GOBIERNO DE CALDAS	ACTA DE MECANISMOS DE INTEGRACIÓN COPIA CONTROLADA	**Código:** FO-GD-02-033 **Versión:** 06 **Fecha modificación:** 29/01/2020

Mecanismo de Integración / Proceso: Ejecución de contrato No. 25102023-1589.	**Acta Nº:** 2
Objetivo: Definir aspectos técnicos del Albergue Animal de Pacora a raíz de diferencias encontradas en los diseños arquitectónicos y cálculos y especificaciones estructurales.	
Objeto Contractual (Si Aplica): *Construcción de la primera fase del albergue animal en el municipio de Pácora - Departamento de Caldas, como estrategia de fomento de la política pública de protección y bienestar de animales domésticos adoptada mediante la ordenanza n° 949 de 2023*.

1. Definir aspectos técnicos del Albergue Animal de Pacora a raíz de diferencias encontradas en los diseños arquitectónicos y cálculos y especificaciones estructurales frente a la mampostería planteada para el proyecto.

DETALLE DE TRABA DE MURO EN "L"
ESCALA 1:30

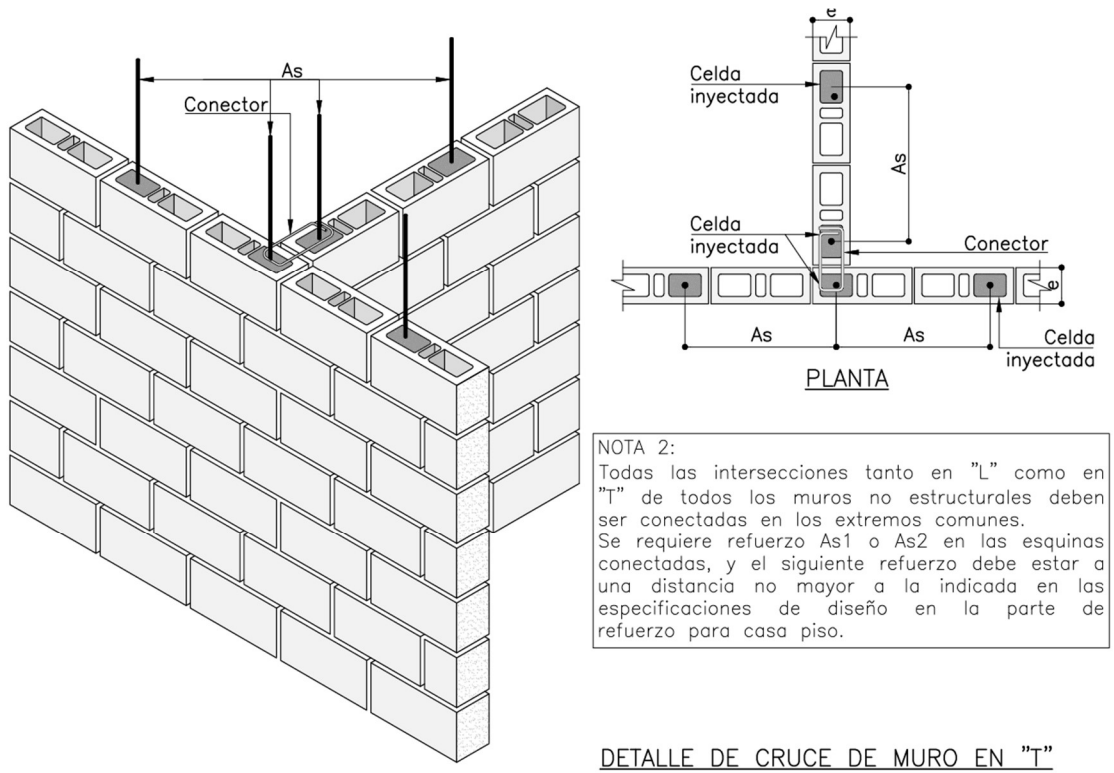
encontró que en los diseños estructurales se especificaron otro tipo de ladrillo de arcilla, con características y dimensiones diferentes, por lo cual fue necesario que el Ingeniero Estructural Hugo Alejandro Hurtado definiera, en el marco del presente encuentro virtual, cuál era el tipo de ladrillo que se requiere para que se cumpla con las exigencias establecidas en la Ley 400 de 1997, las normas que la modifique, adiciones o complemente, el Reglamento Colombiano de Construcciones Sismo Resistentes – NSR/10 y demás requerimientos propios de este tipo de proyectos de construcción. En este sentido, el Ing. Hugo Hurtado indicó claramente que el ladrillo a utilizar debe ser el que cumpla con las siguientes especificaciones:

Ladrillo de arcilla con perforaciones verticales no estructural con dovelas de concreto tipo grouting y acero de refuerzo.
(ver Plano ENE102).

Detalle típico de los diseños de uniones de los muros como elementos no estructurales.
Fuente: Plano ENE102 (Parcial) de la Propuesta Estructural de los diseños del Albergue Animal de Pácora.
